Commission économique pour l'Europe**Comité des transports intérieurs****Forum mondial de l'harmonisation
des Règlements concernant les véhicules****175^e session**

Accord de 1958 :**Examen de projets d'amendements à des Règlements ONU existants,
soumis par le GRSP****Proposition de série 03 d'amendements au Règlement ONU
n° 129 (Dispositifs améliorés de retenue pour enfants)****Communication du Groupe de travail de la sécurité passive****

Série 03 d'amendements au Règlement ONU n° 129 (Dispositifs améliorés de retenue pour enfants)

Figures représentant l'enfant attaché

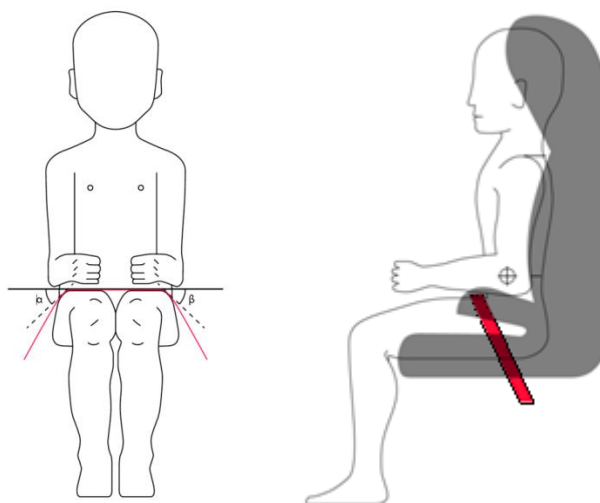
- « 6.2.1.5 Tous les dispositifs de retenue ... corps de l'enfant (abdomen, entrejambe, etc.).

Dans le cas des rehausseurs, la sangle abdominale de la ceinture de sécurité pour adultes doit être guidée physiquement des deux côtés de telle sorte que les forces qu'elle transmet se communiquent au bassin. Cette condition doit être réalisée dès le moment où l'enfant est installé, la ceinture de sécurité devant passer sur le haut de la cuisse, en touchant à peine le pli cuisse-bassin. Les angles α et β entre la tangente selon laquelle la ceinture touche les cuisses et l'horizontale doivent être supérieurs à 10° .

La sangle diagonale d'épaule de la ceinture de sécurité pour adulte doit quant à elle être guidée physiquement de telle sorte que ni le thorax ni le cou de l'enfant ne puissent passer dessous. ».

Figure 2

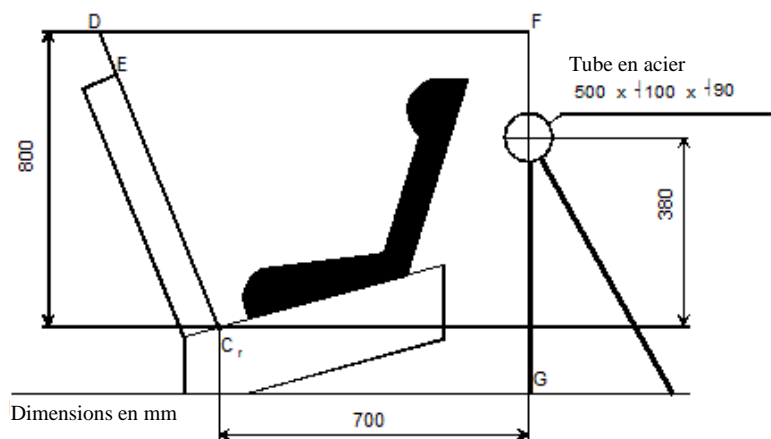
Paragraphe 6.6.4.4.1.2.1, lire :

« 6.6.4.4.1.2.1 Déplacement de la tête : aucune partie de la tête du mannequin ne doit dépasser les plans FD, FG ou DE, tels qu'ils sont définis à la figure 2 ci-dessous, dans les 300 ms qui suivent le choc ou jusqu'à ce que le mannequin s'immobilise définitivement, si cette immobilisation survient avant, sauf s'il s'agit d'un essai avec les mannequins Q6 ou Q3, auquel cas la valeur par rapport au plan FD est de 840 mm.

Si l'essai est effectué conformément aux paragraphes 6.6.4.1.6.1.1, 6.6.4.1.6.1.2 ou 6.6.4.1.8.2 ci-dessus, seule la deuxième configuration, sans la barre de 100 mm de diamètre, est prise en considération.

Figure 4

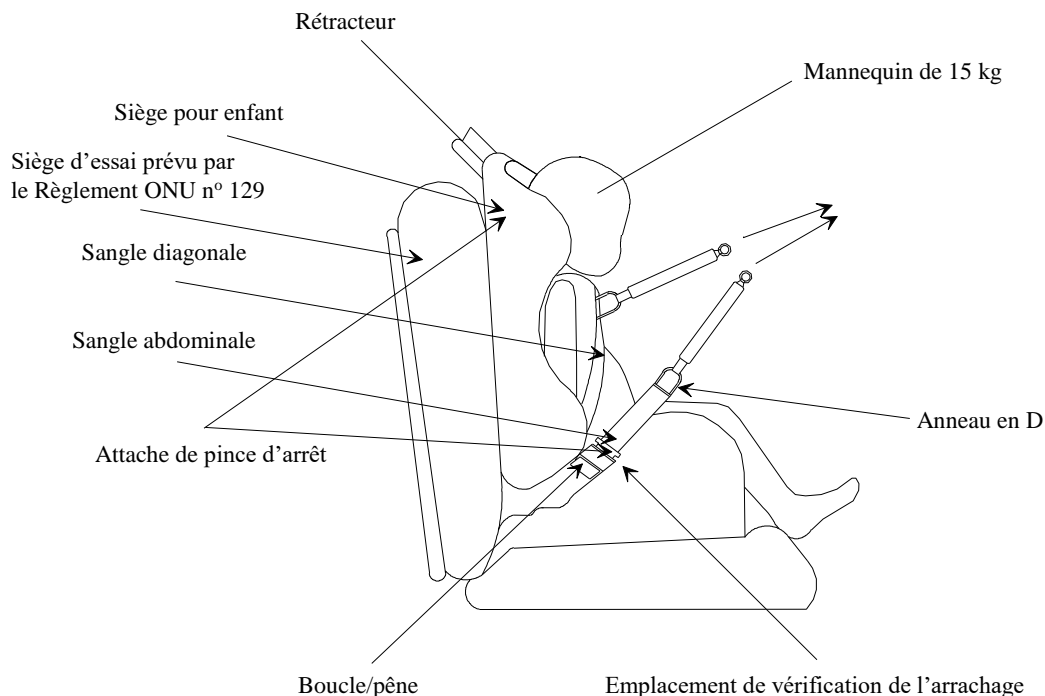
« 7.2.9 Pincés d'arrêt

7.2.9.1 Pincés d'arrêt de la classe A

Le dispositif amélioré de retenue pour enfants et le plus grand mannequin pour lequel le dispositif soit prévu doivent être installés comme indiqué dans la figure 4 ci-après. La sangle utilisée doit être conforme aux dispositions de l'annexe 23 du présent Règlement. La pince d'arrêt doit être serrée fortement et une marque doit être faite sur la ceinture de sécurité à l'endroit où celle-ci entre dans la pince. Les dynamomètres doivent être attachés à la ceinture au moyen d'un anneau en D, et une force égale au double ($\pm 5\%$) de la masse de mannequin du groupe I le plus lourd doit être appliquée pendant au moins une seconde. La position inférieure de traction sera utilisée pour les pincés d'arrêt fixées au point A et la position

supérieure pour les pinces fixées au point B. La force doit encore être appliquée neuf fois. Une seconde marque doit alors être faite sur la ceinture à l'endroit où elle entre dans la pince d'arrêt, après quoi la distance entre les deux marques est mesurée. Pendant cet essai, le rétracteur doit être déverrouillé.

Figure 1
Procédure du type 1

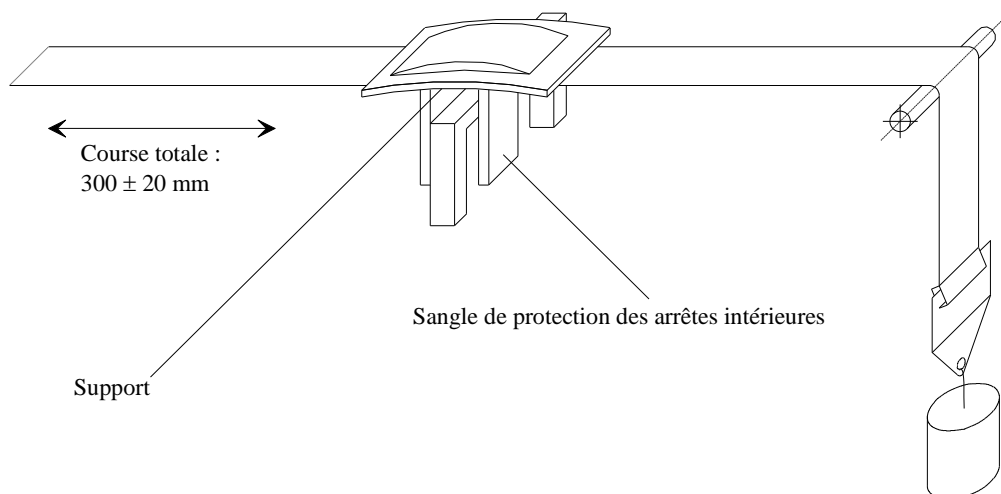
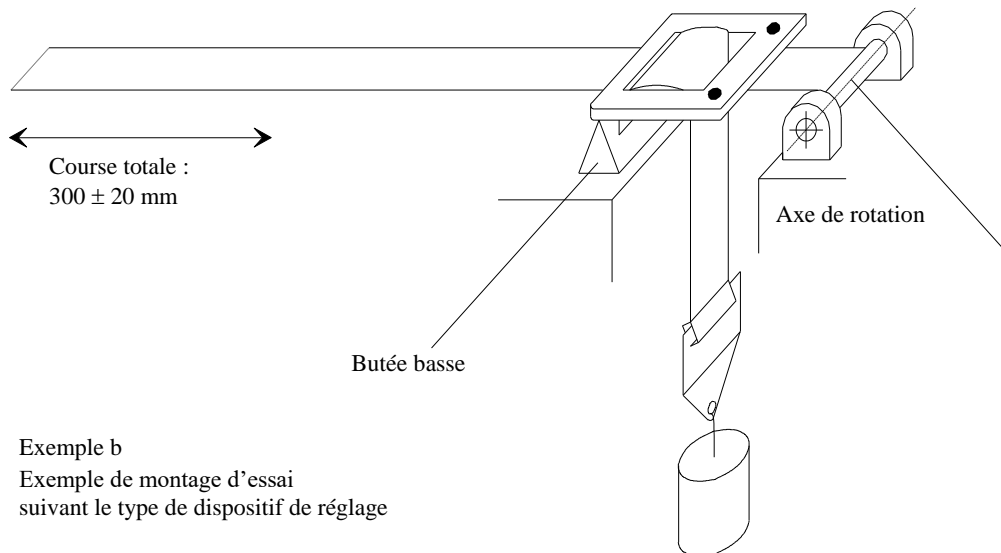
« Annexe 5

Essai d'abrasion et de microglissement

$F = 10 \pm 0,1 \text{ N}$, peut être porté à une valeur maximum $F = 60 \pm 0,5 \text{ N}$
(voir tableau 8, par. 7.2.5.2.6.2)

Figure 2
Procédure du type 2
Deux exemples de montage d'essai

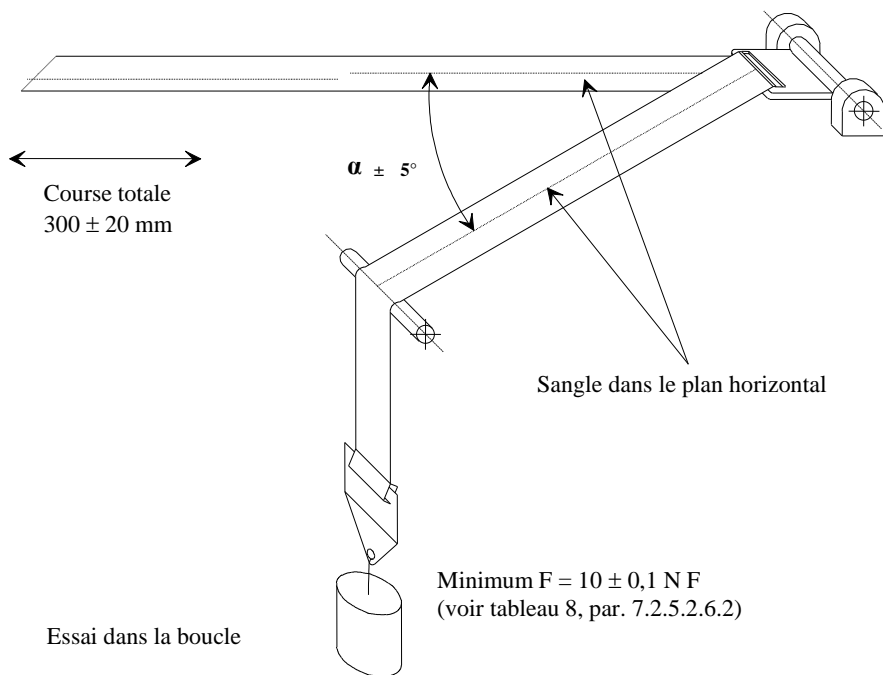
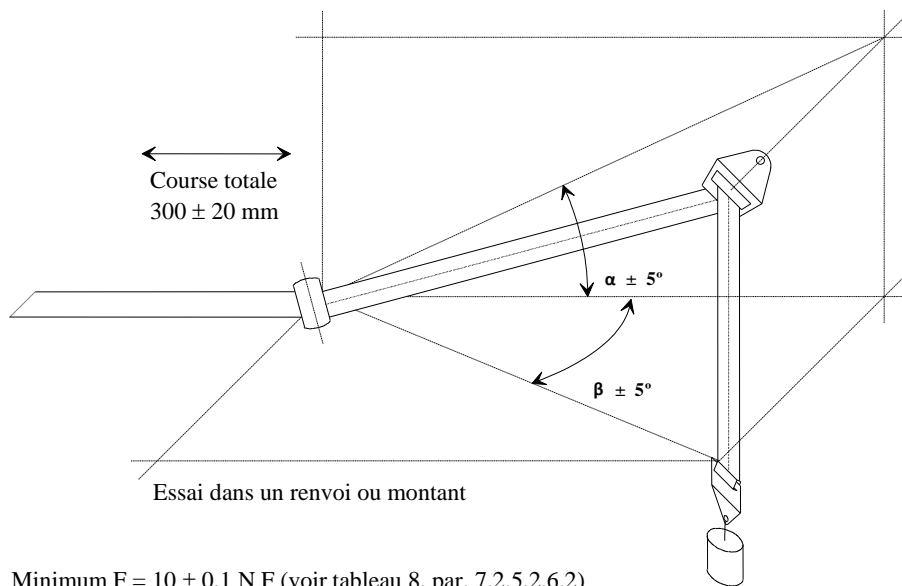
Dans l'exemple ci-dessus, α et β représentent les angles constatés dans l'installation réelle (en trois dimensions)

« Figure 5

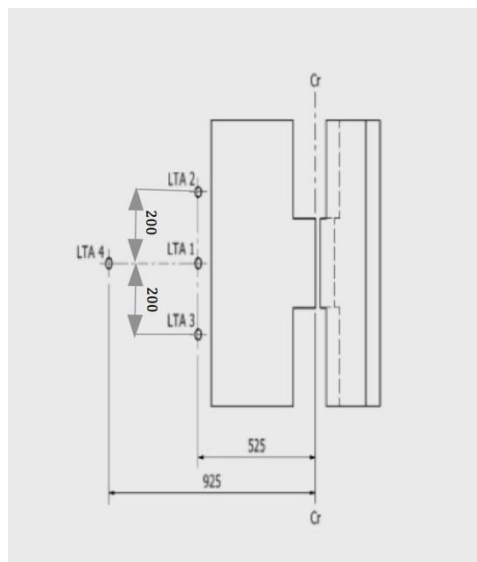
Appendice 2, ajouter une nouvelle figure 5 :

Ancrages inférieurs des sangles (LSA 1, LSA 2, LSA 3 et LSA 4)
